Pripomienka k návrhu územnoplánovacej dokumentácie „Územný plán mesta Považská Bystrica – Zmeny a doplnky č. 2“

Obr. 1. Nemocničný park v ÚPN.

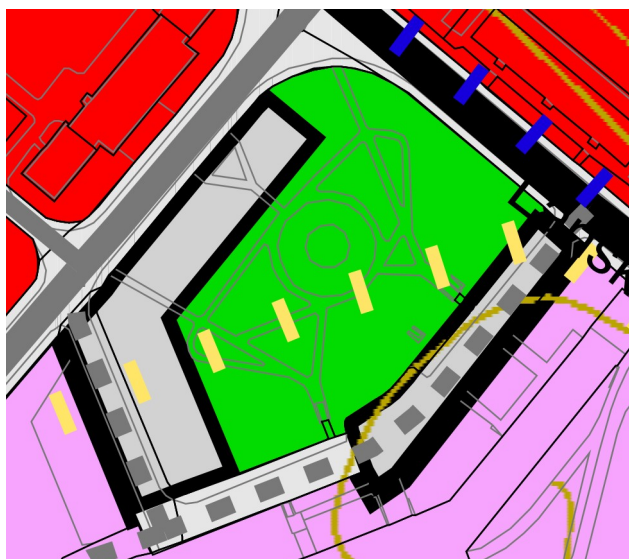
Navrhujeme vrátiť funkčné využitie celého územia parku pred nemocnicou na verejný park a statickú dopravu riešiť v priestore areálu nemocnice. Hromadné parkovanie tak, ako je navrhnuté v územnom pláne (obr. 1) znamená zničenie takmer tretiny plochy cenného parku. V areáli nemocnice pritom ležia nevyužité omnoho väčšie prázdne plochy.

Obr. 2. Areál nemocnice v ÚPN.

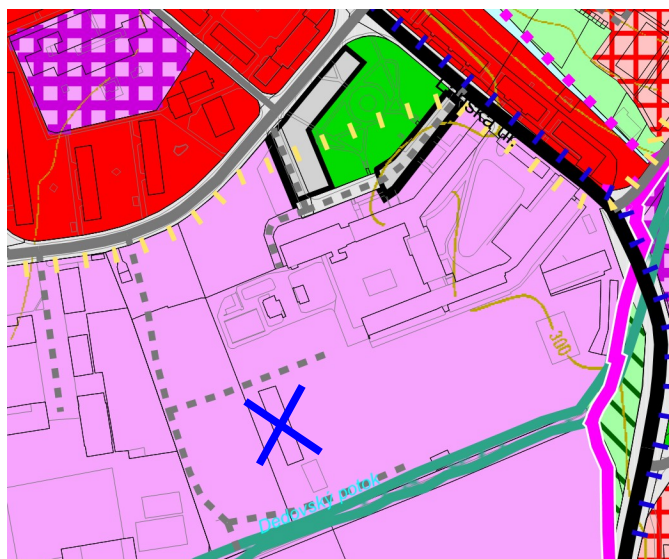
Rozsiahle hluché plochy v areáli nemocnice sú v súčasnosti pokryté burinou a ruinami (obr. 3), územný plán ich využitie podrobnejšie nešpecifikuje (obr. 2). Budova v ňom naznačená už v skutočnosti nestojí. Tento priestor poskytuje väčšiu parkovaciu kapacitu než územie pred nemocnicou, s nízkymi nákladmi na zriadenie, prístupovou komunikáciou a bez zásahu do vzrastlej zelene. Navyše, potreba parkovania v tejto oblasti je v prevažnej miere od návštevníkov a zamestnancov nemocnice s poliklinikou, parkovanie v areáli nemocnice je tak prirodzeným a vhodným riešením.
